改善箇所説明図

【不具合の内容】

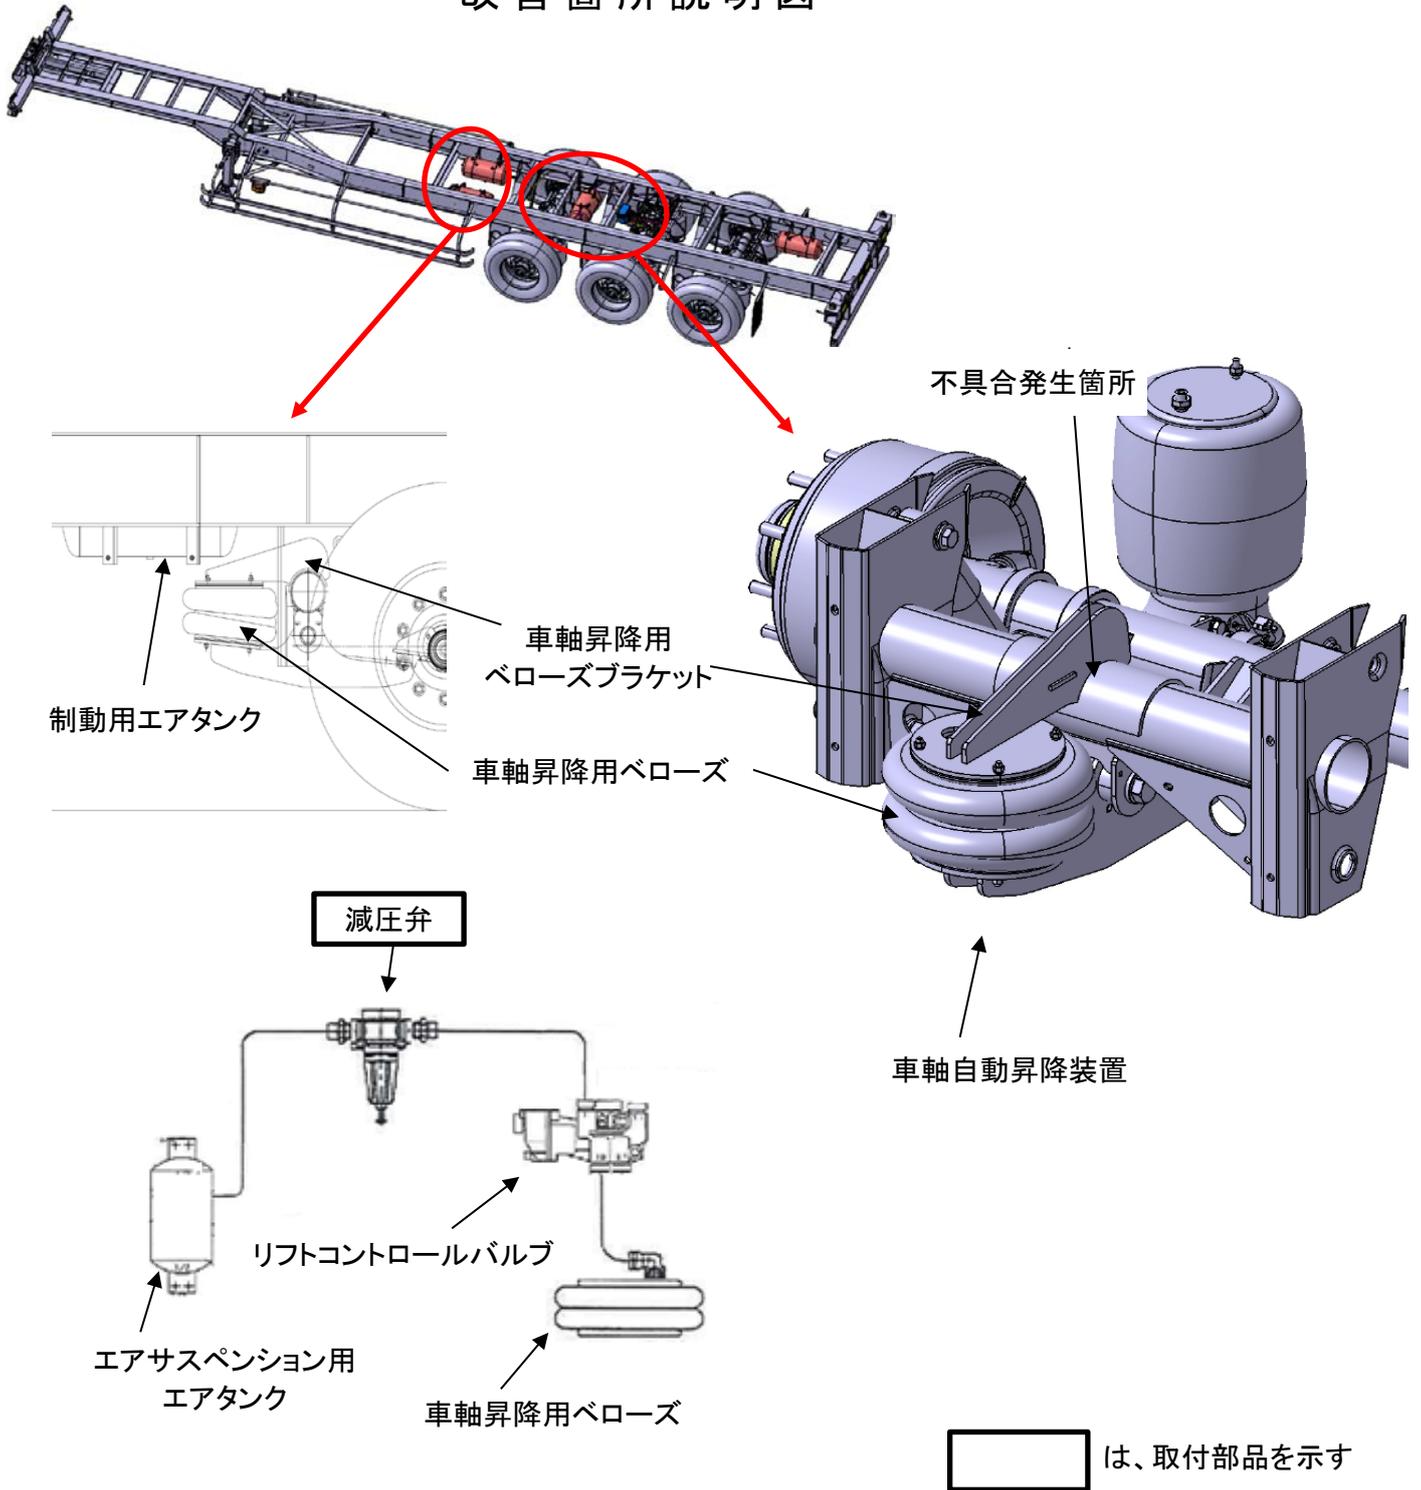
車軸自動昇降装置を装着したセミトレーラにおいて、設計部門から製造部門への指示が不適切なため、車軸昇降用ベローズへ供給するエア圧の減圧弁が取り付けられていない。そのため、設計値を超えるエア圧が車軸昇降用ベローズへ供給され、車軸昇降用ベローズブラケット溶接部に過負荷がかかり、当該溶接部が破断し、車軸自動昇降装置が作動しなくなるおそれがある。また、最悪の場合、破断した車軸昇降用ベローズブラケットが制動用エアタンクに干渉すると、損傷を与えるおそれがある。

全車両、減圧弁の取付を行う。
 なお、車軸昇降用ベローズブラケット溶接部に亀裂がある場合は、溶接部を補修する。
 また、制動用エアタンクに損傷がある場合は、制動用エアタンクを新品に交換する。
